**Forum mondial de l'harmonisation des Règlements  
concernant les véhicules****190<sup>e</sup> session**

**Accord de 1958 :****Examen de projets d'amendements à des Règlements ONU existants,  
soumis par le GRSP****Proposition de complément 2 à la série 03 d'amendements  
au Règlement ONU n° 127 (Sécurité des piétons)****Communication du Groupe de travail de la sécurité passive\***

Figure 12  
**Zone d'impact du pare-brise**

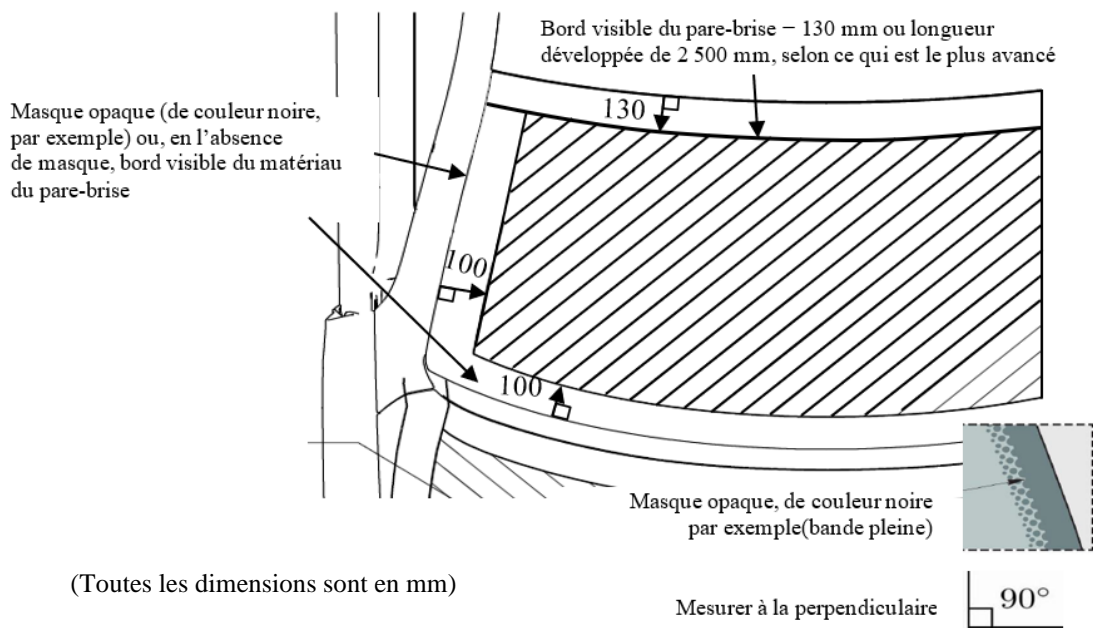
Paragraphe 2.44, ajouter les figures 12 et 13 et lire :

- « 2.44 “Zone d’impact du pare-brise”, une zone située sur la face externe du pare-brise, délimitée (voir fig. 12) :
- a) Vers l’avant, par une ligne située à 100 mm en arrière du masque opaque du pare-brise. En l’absence de masque opaque, la ligne se mesure à partir du bord avant visible du matériau du pare-brise ;
  - b) Vers l’arrière, par une longueur développée de 2 500 mm ou par une ligne située à 130 mm en avant du bord arrière visible du matériau du pare-brise si celui-ci est situé plus en avant dans une position latérale donnée ;
  - c) Sur les côtés, par une ligne située à 100 mm à l’intérieur du masque opaque du pare-brise. En l’absence de masque opaque, la ligne se mesure à partir du bord latéral visible du matériau du pare-brise.

Pour les alinéas a) et c), la distance de 100 mm doit être mesurée au moyen d’un mètre ruban plaqué sur la surface extérieure du véhicule à un angle de 90° avec la tangente à la limite du masque opaque ou, en l’absence de masque opaque, à partir du bord visible.

Pour l’alinéa b), la distance de 130 mm doit être mesurée au moyen d’un mètre ruban plaqué sur la surface extérieure du véhicule à un angle de 90° avec la tangente au bord arrière visible du pare-brise.

Figure 13  
**Définition du coin supérieur en utilisant la distance la plus courte**

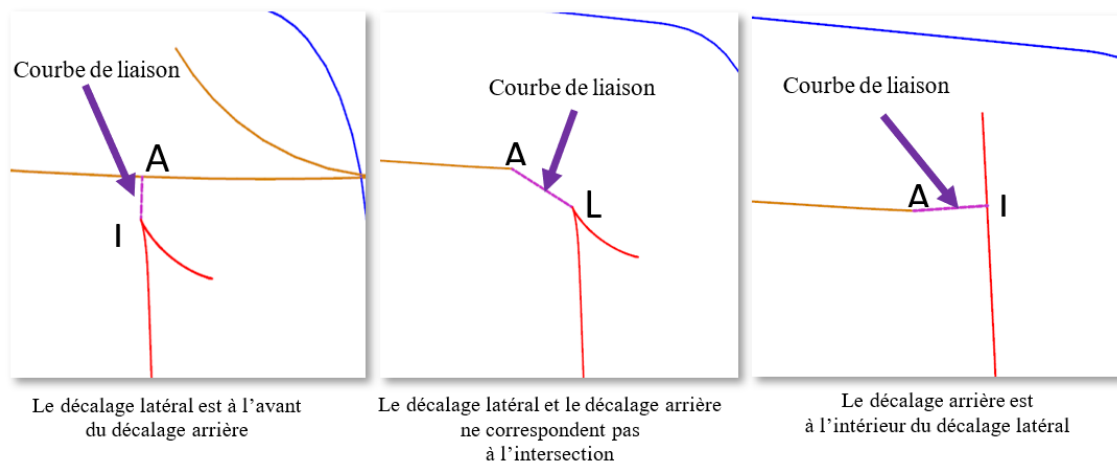
En fonction de la configuration, s'il n'y a pas d'intersection entre les lignes définies aux alinéas b) et c), ce qui donne une zone d'impact sans délimitations, le marquage doit être modifié en utilisant la distance la plus courte pour délimiter ladite zone d'impact (voir fig. 13).

Figure 15  
Cas particulier dû à l'absence  
de « point P » unique

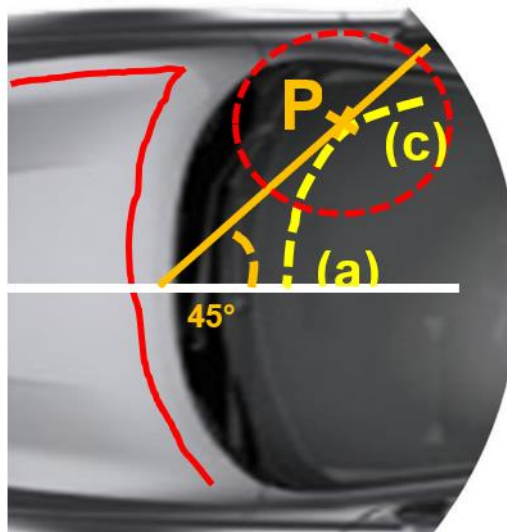
En l'absence de point P unique à l'intersection des lignes définies aux alinéas a) et c) du paragraphe 2.44, le point P est défini par le premier contact d'un plan vertical coupant le plan médian longitudinal vertical du véhicule à un angle de 45° avec la transition a) – c) de la limite de la zone d'impact du pare-brise, comme indiqué à la figure 15.

Figure 16  
Graphique et formule du critère relatif à l'à-coup

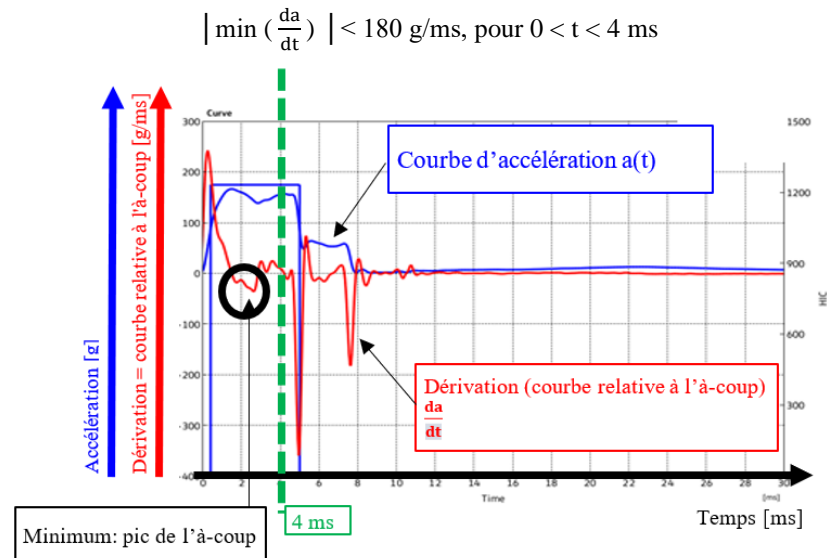
Paragraphe 2.48, ajouter la figure 16 et lire :

« 2.48 "Résistance atypique du pare-brise à la fracture", toute situation dans laquelle un choc de la tête factice contre le pare-brise entraîne au moins l'un des cas suivants :

- a) La valeur absolue de la valeur minimale de la dérivée de l'accélération de la tête factice par rapport au temps est inférieure à 180 g/ms pendant les 4 premières millisecondes qui suivent le choc initial de la tête factice contre le pare-brise, comme indiqué à la figure 16 ; ou,
